Gemeinschaftsantrag der Fraktionen
der **Bürgergemeinschaft/FW**
und der **CSU** Uttenreuth/Weiher

Uttenreuth, den 24.03.2011

Weiteres Vorgehen zur Realisierung einer Umgehungsstraße

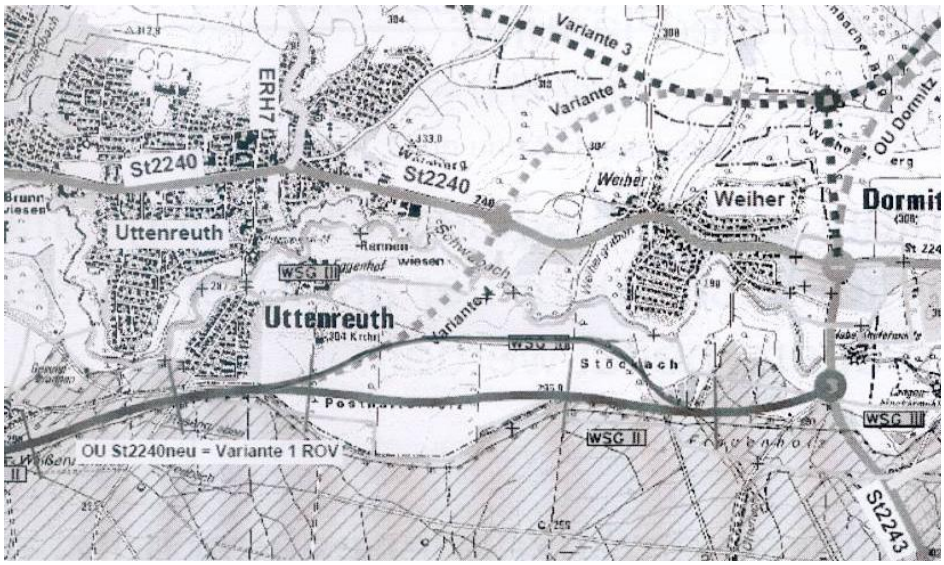
Um den naturschutzfachlichen Nachteilen bei der Südumgehung zu begegnen, schlagen wir einen modifizierten Verlauf der Südumgehung vor.
Ab dem gemeinsamen Scheitelpunkt der geplanten Südumgehung mit der Variante 4 (Nordumgehung Weiher) südöstlich von Uttenreuth, soll die modifizierte Südumgehung in einem Abstand von ca. 200m nördlich der bisher geplanten Trasse verlaufen.

Hierbei entsteht ein breiter Korridor (Lerchenfenster), der als nährstoffarme Ackerbrache zu gestalten ist und so in Zukunft bleibt, der typisch für den Lebensraum der Heidelerche ist.
Diese Vorgehensweise wird in der Praxis auch bei Neubewaldungen und beim Vorhandensein von Heidelerchen angewandt.

Ein weiterer Vorteil der modifizierten Südumgehung besteht darin, dass der Abstand zu den Brunnen der Stadt Erlangen wesentlich vergrößert wird.
